PLAN LOCAL D'URBANISME INTERCOMMUNAL

Notice Explicative

De la Procédure de Modification n°3

Détail des modifications de portée communale
ou pluricommunale

Extraits du **plan F2 du patrimoine bâti paysager et écologique – Vol 1** (planche D4) :

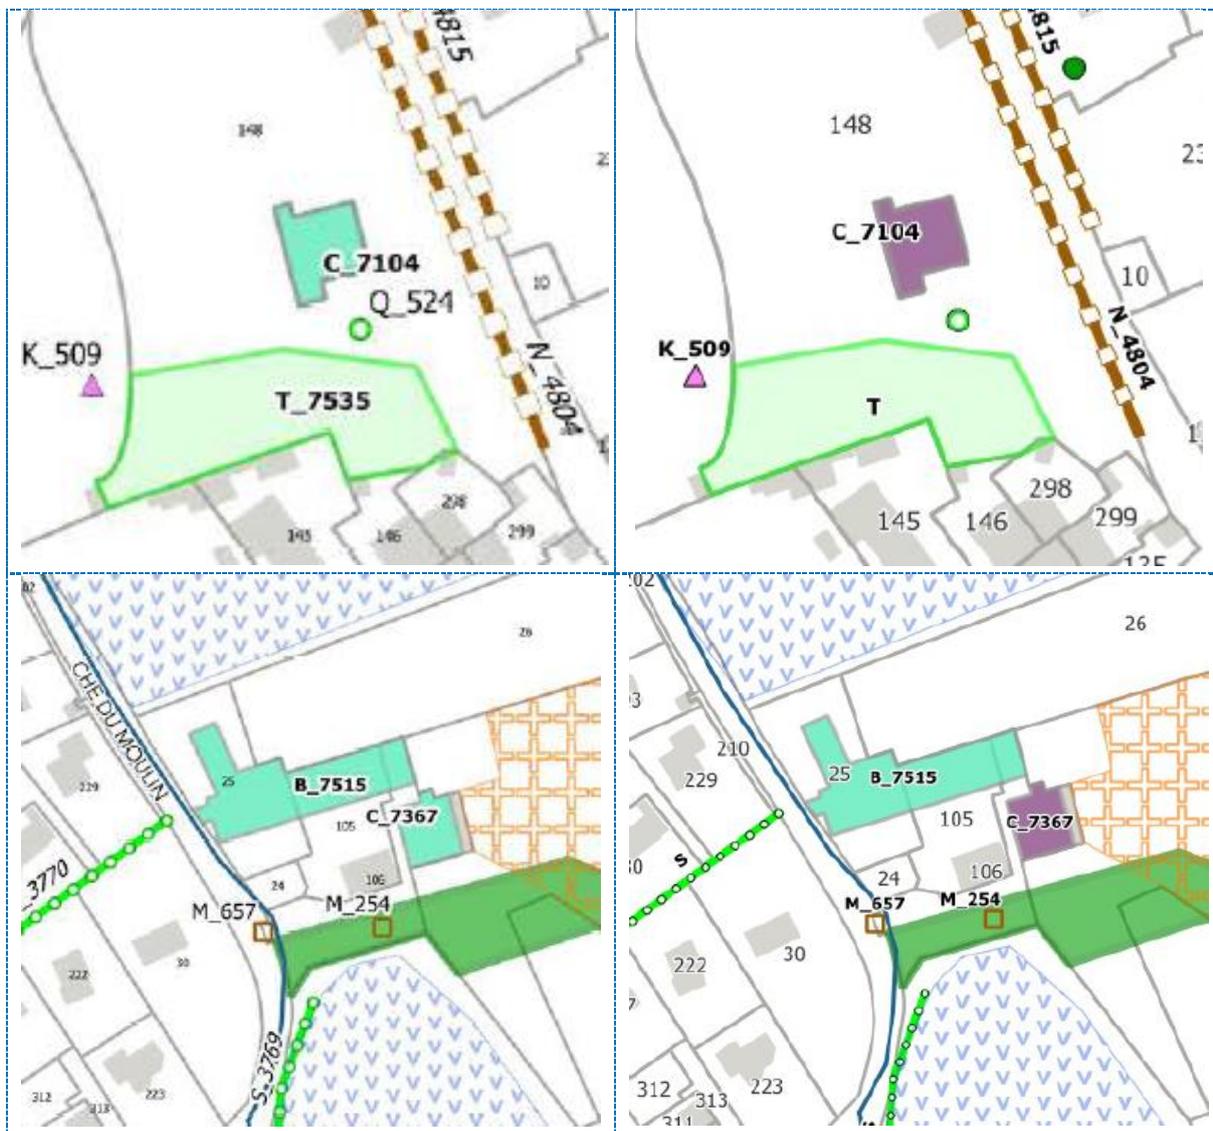
Cette évolution du PLUi consiste à modifier le niveau de protection de cinq éléments bâtis déjà repérés au plan F2 du patrimoine bâti, paysager et écologique. Ces protections sont rehaussées en cohérence avec la valeur patrimoniale de ces constructions. Deux éléments voient ainsi leur niveau de protection augmenter de 1 à 2. Il s'agit de la Maison Anthoard située chemin de Galle et du manoir « Villa Aimée » située avenue Saint-Jean.

Extraits de l'Atlas C1 de la mixité fonctionnelle et commerciale (planche G18)

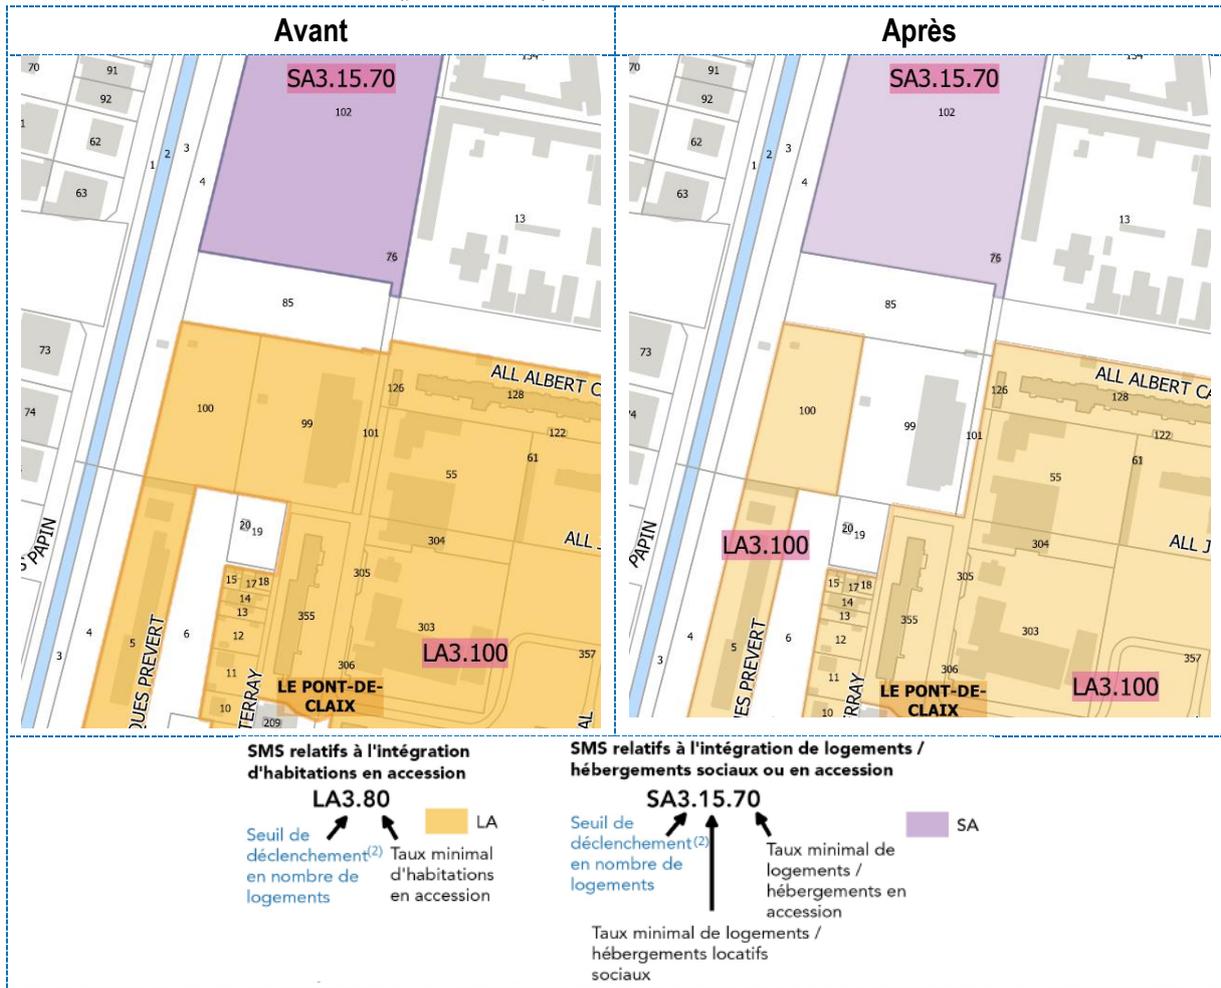
Cette évolution de la centralité urbaine commerciale sur l'avenue Charles de Gaulle doit permettre de valoriser l'ancienne halle industrielle Alp'Imprim avec un projet de réhabilitation pouvant prévoir du commerce de proximité. Un tel projet participerait à l'ambition de développer une offre commerciale structurée en proximité directe du pôle d'échange multimodal de l'« Étoile » et permettrait le développement d'une offre alimentaire qualitative sur la commune conformément aux préconisations de l'étude commerciale réalisée par l'Agence d'Urbanisme à l'échelle de la commune.

En contrepartie, et pour rester en phase avec la réalité du potentiel de développement commercial sur la commune de Pont-de-Claix, la surface de vente maximale autorisée sur la partie Est de la centralité urbaine commerciale est réduite de 2 000m² à 400m² de surface de vente.

Extraits du plan C2 du règlement graphique (planches E16-F15-F16-G15-G16-F17) :

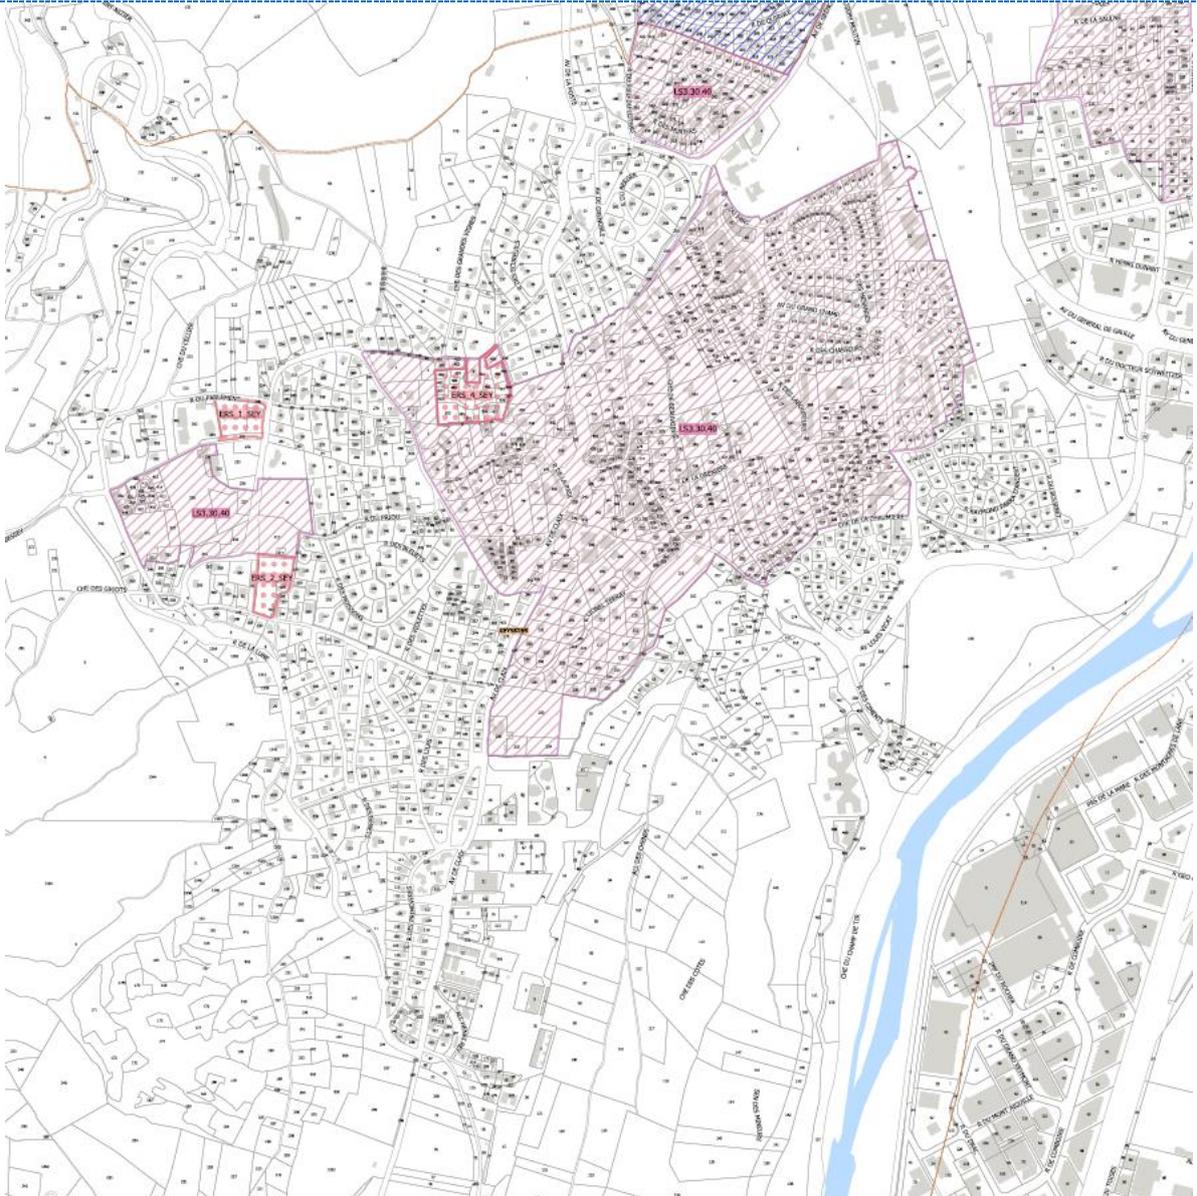
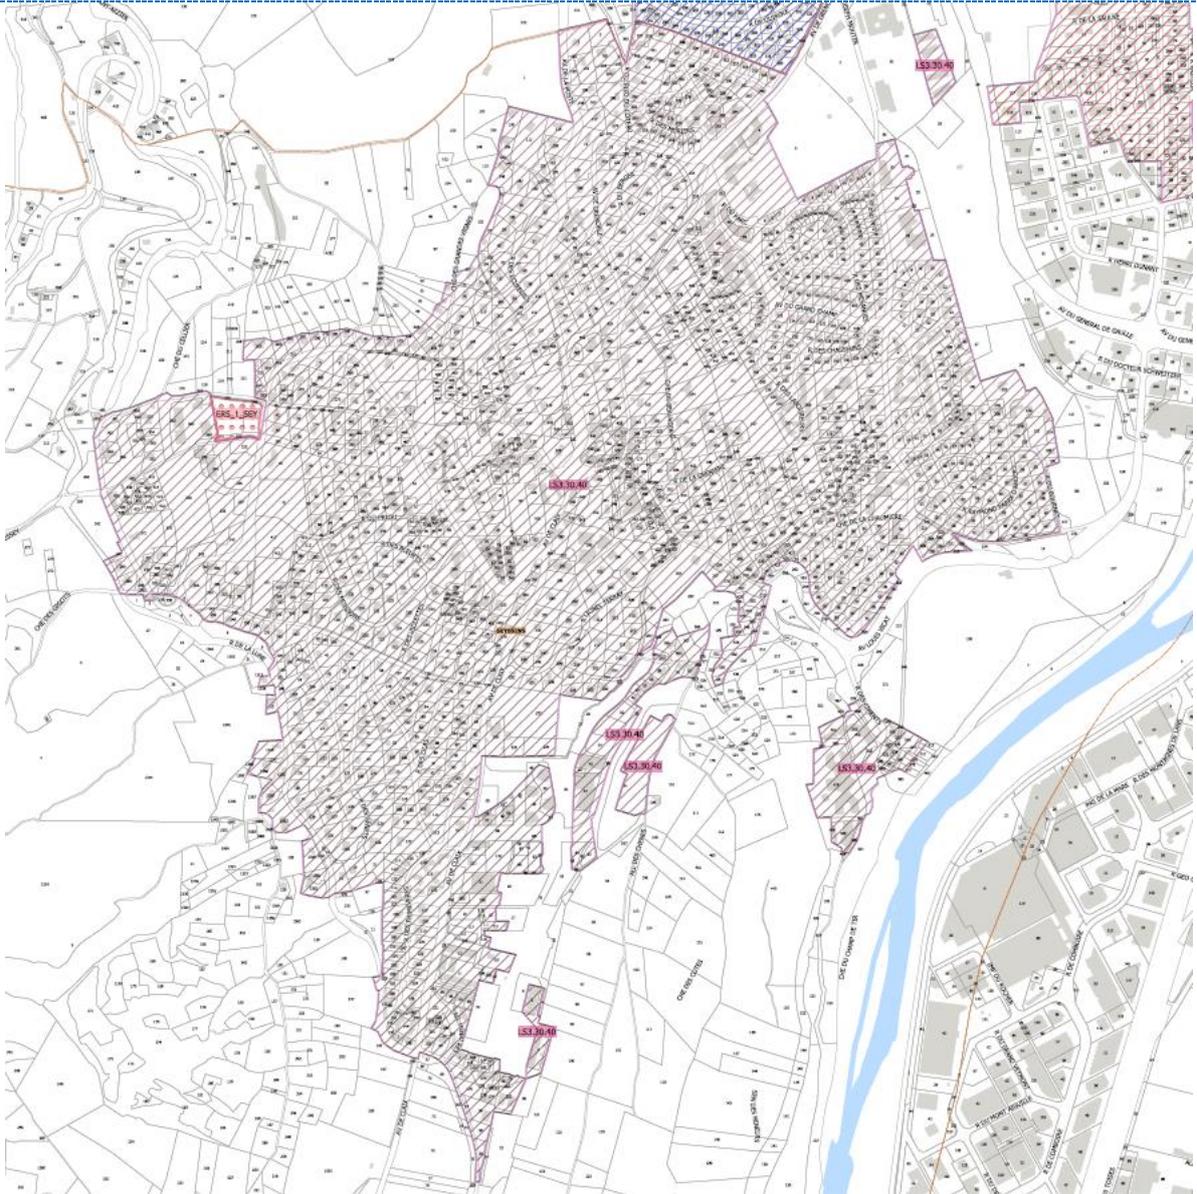
En conséquence, le plan de mixité sociale C2 est modifié, afin de réduire le Secteur de Mixité Sociale LS3.30, qui ne peut réellement s'appliquer sur les zones UD4, la réalisation d'opérations de plus de 3 logements étant très improbable compte tenu de la faiblesse du CES.
